CCR-VIA -- COMITATO DI COORDINAMENTO REGIONALE PER LA VALUTAZIONE D'IMPATTO AMBIENTALE

Giudizio n° 3708 del 28/07/2022

Oggetto: Modifica impianto di recupero rifiuti non pericolosi

F.lli TRAINI S.r.l. - Modifica impianto di recupero rifiuti non pericolosi, esistente ed autorizzato, per ampliamento ed aumento delle quantità

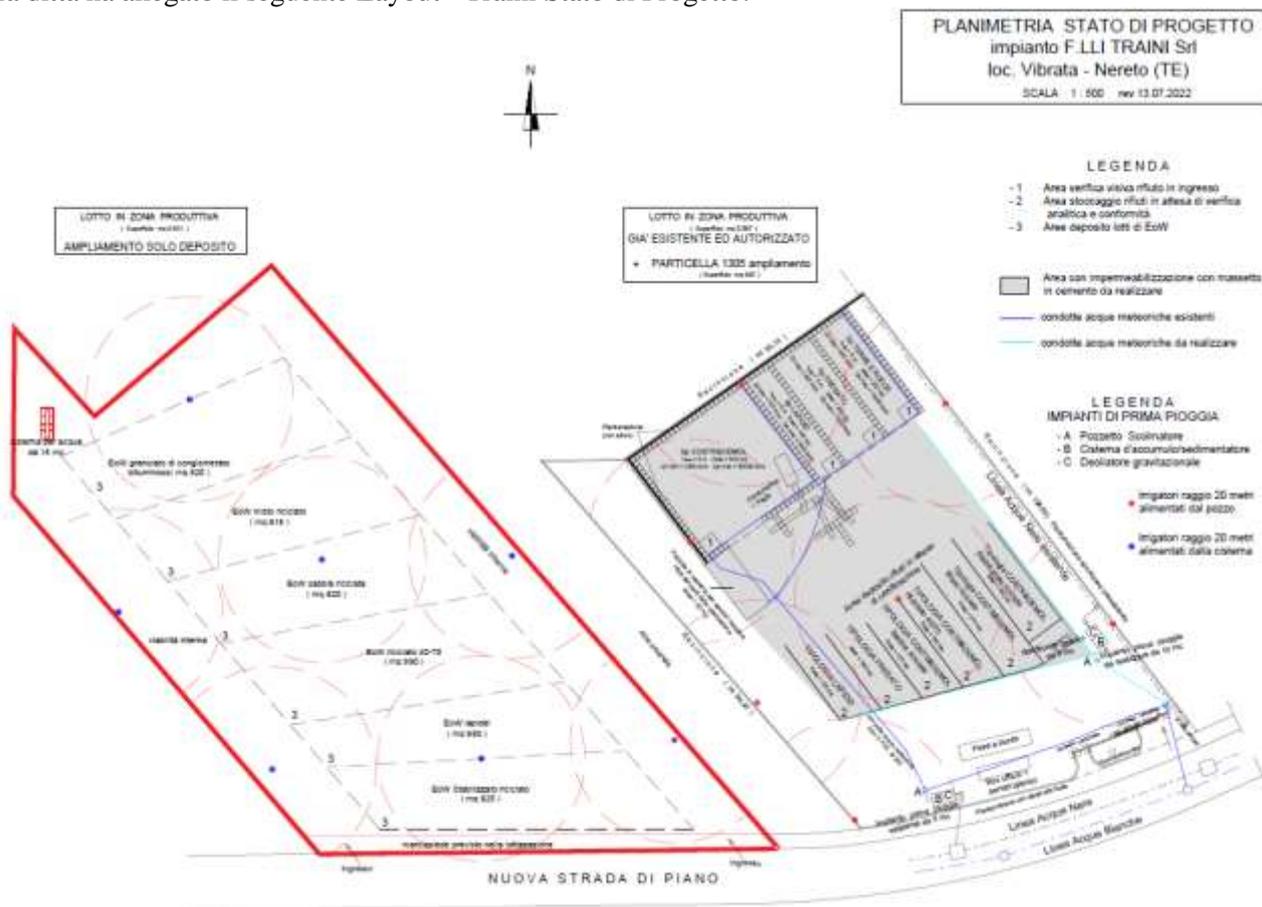
1. modificare gli elaborati progettuali prevedendo l'impermeabilizzazione con massetto delle aree di movimentazione, trattamento e messa in riserva dei rifiuti, allo scopo di garantire una migliore protezione del suolo e delle acque sotterranee

La nuova area impermeabilizzata in cemento, che interessa le aree di lavorazione, di movimentazione e di stoccaggio dei rifiuti in attesa di certificazione, sarà sistemata con piano in pendenza tale da convogliare le acque meteoriche di prima pioggia in canali di raccolta perimetrali all'area stessa; tali canali di raccolta, opportunamente impermeabilizzati, convoglieranno le acque fino ad un nuovo impianto di prima pioggia, aggiuntivo a quello già esistente, ubicato nei pressi del lato est dell'attuale lotto.

Il secondo impianto di prima pioggia sarà dimensionato per la nuova area impermeabile di superficie di circa 2.300 mq e sarà quindi costituito da:

- pozzetto scolmatore;
- vasca di accumulo da circa 10 mc (2.300 mq x 4 mm = 9,2 mc);
- deoliatore gravitazionale;
- pozzetto fiscale di ispezione sia per le acque di prima pioggia sia di seconda pioggia.

Le acque di seconda pioggia recapitano nella linea comunale di raccolta acque meteoriche, mentre le acque di prima pioggia, per motivi di quote e pendenza, si allacceranno ad una condotta preesistente profonda di acque reflue urbane che attraversa l'impianto parallelamente alla recinzione lato est e confluisce al pubblico depuratore.
